Beteiligung der Behörden und Träger öffentlicher Belange gem. § 4 Abs. 1 BauGB und der Öffentlichkeit gem. § 3 Abs. 1 BauGB

<u>Anregungen</u>	<u>Abwägungsvorschläge</u>
Behörden und sonstige Träger öffentlicher Belange	
<p>BUND Naturschutz in Bayern e.V., Kreisgruppe Schwabach Südliche Ringstraße 17, 91126 Schwabach Stellungnahme vom: ohne Datum</p>	
<p>Der BUND Naturschutz in Bayern e.V., Kreisgruppe Schwabach (BN), bedankt sich für die Beteiligung am oben genannten Verfahren und nimmt wie folgt Stellung: Das Quartier wird auf einer ehemaligen Industriebrache errichtet, insofern sehen wir keine Beeinträchtigung vorhandener Grünstrukturen.</p> <p>Im bisherigen Entwurf sind bisher neue Baumstandorte vorgesehen. Eine Grünfläche ist der Planung bisher allerdings nicht zu entnehmen. In Bezug auf die aktuelle Klimaproblematik sollte die Begrünung von Flächen, auch von Dach- oder Wandflächen, eine wichtige Rolle spielen.</p> <p>Eingezäunte Kleinstspielflächen, wie in den Mehrfamilienwohngebieten in der Abenberger Str., sollten zugunsten einer grünen Quartiersfläche vermieden werden.</p> <p>Der derzeitigen Planung ist auch die Verkehrsführung für Fußgänger und Radfahrer noch nicht zu ent

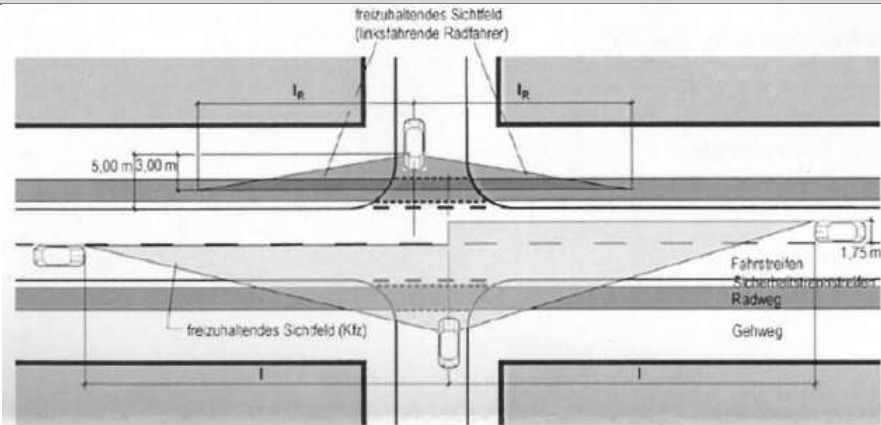
12. Das Sichtfeld auf den Straßenverkehr an der Einmündung der Galgengarten und der Staedtlerstraße in die B2 ist gemäß RASSt mit der Seitenlänge $l = 3 \text{ m}$ in Achse der übergeordneten Straße und einem 70 m-Abstand vom Fahrbahnrand in der untergeordneten Straße/Zufahrt freizuhalten. Diese Sichtfläche ist von Anpflanzungen aller Art, Zäunen, Stapeln, parkenden Fahrzeugen und sonstigen Gegenständen freizuhalten, die eine größere Höhe als 0,80 m über der Fahrbahn erreichen.

Das Sichtdreieck ist in dem Bauleitplan planerisch und textlich festzuhalten.

Die Darstellung des Sichtdreiecks und die entsprechenden Anforderungen werden im BBP/VEP in Plan und Text als Hinweis ergänzt
